<b>anteagroup</b> AGENCE ANTILLES GUYANE	<b>Client : ABS</b>  <b>N° de l'affaire : GUYP 160110</b> <b>Intitulé de l'affaire : Construction du lotissement « Le verger du Lac » à Maillard</b>
<b>Rédacteur : Morgan LE BOURVELLEC</b> <i>Tel : 05-94-20-01-28      email : <a href="mailto:morgan.lebourvellec@anteagroup.com">morgan.lebourvellec@anteagroup.com</a></i>	
Destinataires : <div style="display: flex; justify-content: space-around;"> <div style="text-align: center;"> <i>M-A THEBYNE G. BERNARD</i> </div> <div style="text-align: center;"> <i>Police de l'eau ABS</i> </div> </div>	
<b>Objet : Note réponse aux remarques émises par la DGTM</b>	
<b>Réf courrier : 973-2020-00091</b>

### - Note réponse aux remarques émises par la DEAL -

Objet: Autorisation environnementale au titre des articles L181-1 et suivants du code de l'environnement  
**Les Vergers du Lac - Ensemble immobilier de 133 maisons de ville**

Figure 1 : Continuité hydraulique des talwegs

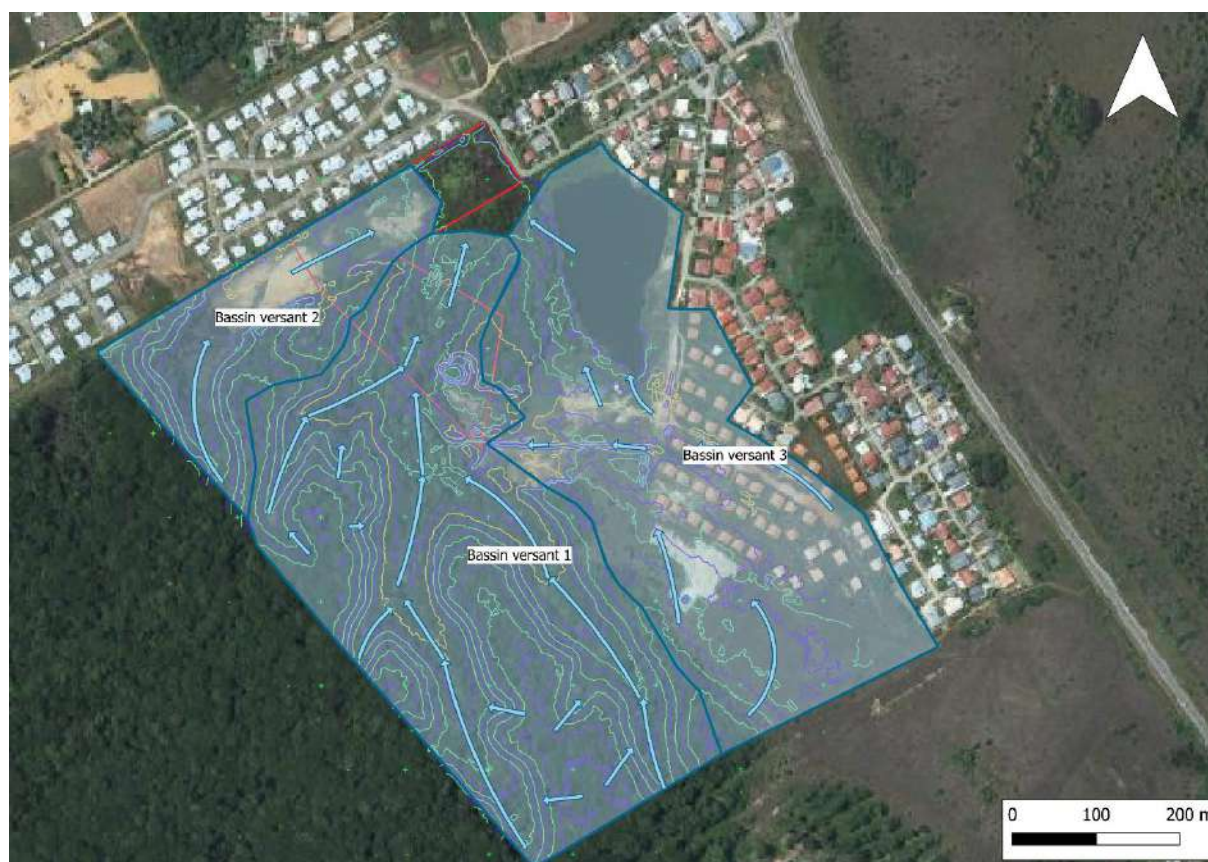
*« Concernant les 3 écoulements interceptés par le projet, je vous demande de préciser leur bassin versant et la continuité hydraulique de leur talweg dont le talweg orienté sud vers nord qui longe le lotissement existant et semble avoir été parallèlement remblayé lors de la construction du lotissement et le talweg représenté par la flèche figure 19. »*

La figure suivante présente le découpage en sous-bassins versants au niveau des différents talwegs à proximité du projet, sur la zone couverte par le relevé topographique.

Les bassins versants sont basés sur le relevé topographique réalisé pour le projet d'environ 40ha. Au vu de la topographie, ils ne semblent pas complets, mais l'absence de relevé complémentaire limite la présente étude. Dans le dossier de base, le bassin versant global a été augmenté à 80ha afin de tenir compte de cette absence de données.

Aire (m <sup>2</sup> )	Point haut (mNGG)	Point bas (mNGG)	Longueur (m)	Pente (%)
<b>BV 1</b>	211 947	9,5	3,0	820	0,8 %
<b>BV 2</b>	59 788	8,5	3,0	550	1%
<b>BV 3</b>	177 144	9,5	3,0	790	0,8 %

**"Les Vergers du Lac"**

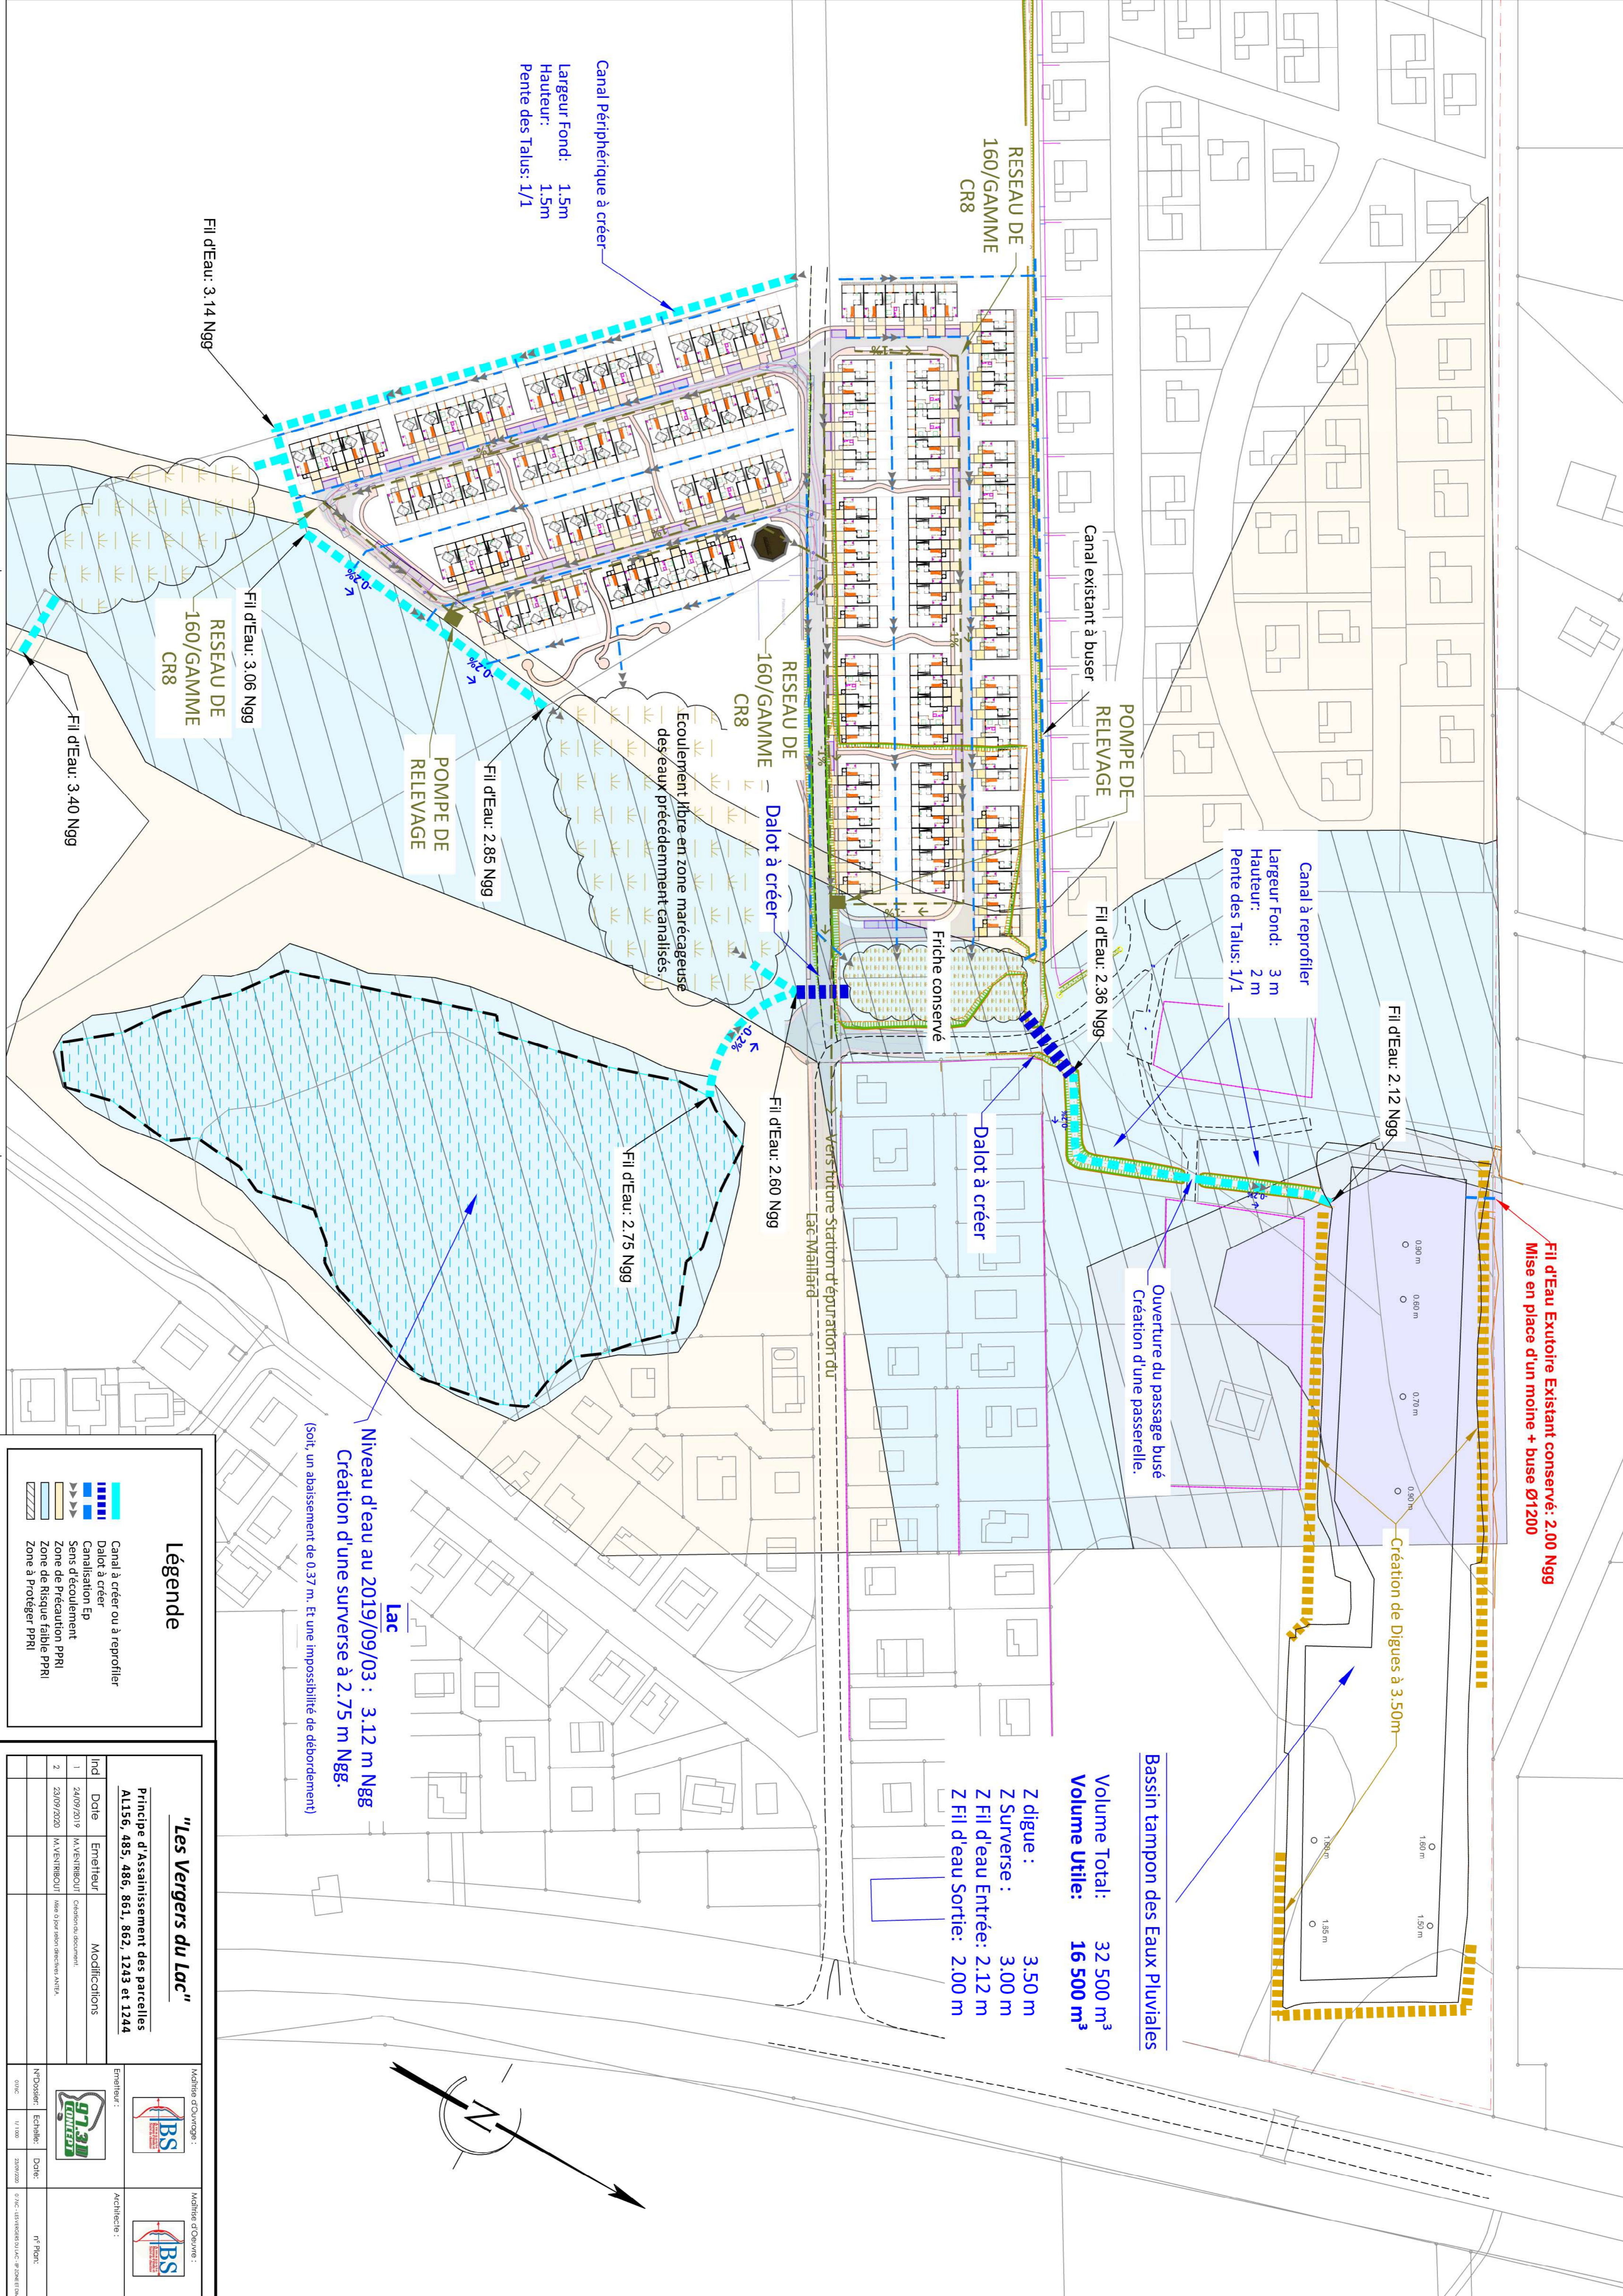
*« Un plan (si possible au format A3) précis des réseaux pluviaux projetés avec cotes projet et fil d'eau doit être fourni. Une vue en coupe et une vue en plan avec dimensions et légendes doivent être présentées pour les ouvrages. »*

- les débits interceptés par les fossés périphériques ;
- Les cotes fil d'eau amont et aval ;
- Les fils d'eau et cote projet des dalots prévus.»

*« D'après les dimensions indiquées, ces fossés périphériques présentent une largeur en gueule de 4,5 m. Je vous demande de les représenter sur le plan masse. »*

Les éléments graphiques relatifs aux réseaux pluviaux sont donnés dans le dossier graphique en annexe 4.

Les fossés périphériques ont un débit théorique capable de 5,132 m<sup>3</sup>/s.

A l'amont du projet, le fil d'eau est de 3,14 mNGG (sud de la tranche 2). A l'aval, ce dernier est à 2,0 mNGG (Exutoire bassin bois d'opale).

Le premier dalot (au sud) aura un fil d'eau à 2,6 mNGG. Le second dalot (au nord) aura un fil d'eau à 2,36 mNGG.

Les dimensions sont indiquées sur les éléments graphiques en annexe 4

**coupe de la surverse du Lac Maillard**

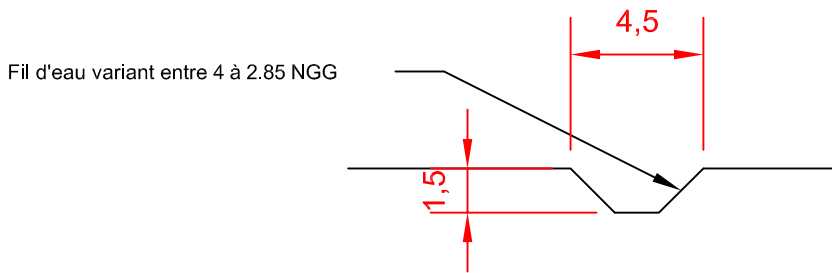
« La création d'un déversoir est une mesure compensatoire qui permettra effectivement de réduire les inondations de la zone lac bleu. Cependant, le statut foncier de l'ouvrage et sa description technique, (dimensions, cotes) doivent être précisés. ».

Les dimensions du déversoir sont données dans le tableau suivant.

Surverse lac	
Largeur en fond	1 m
Largeur en gueule	3 m
Hauteur	0,37 m
<b>Débit capable</b>	<b>4,695 m<sup>3</sup>/s</b>

Le fils d'eau de cet ouvrage est à 2,75 mNGG.
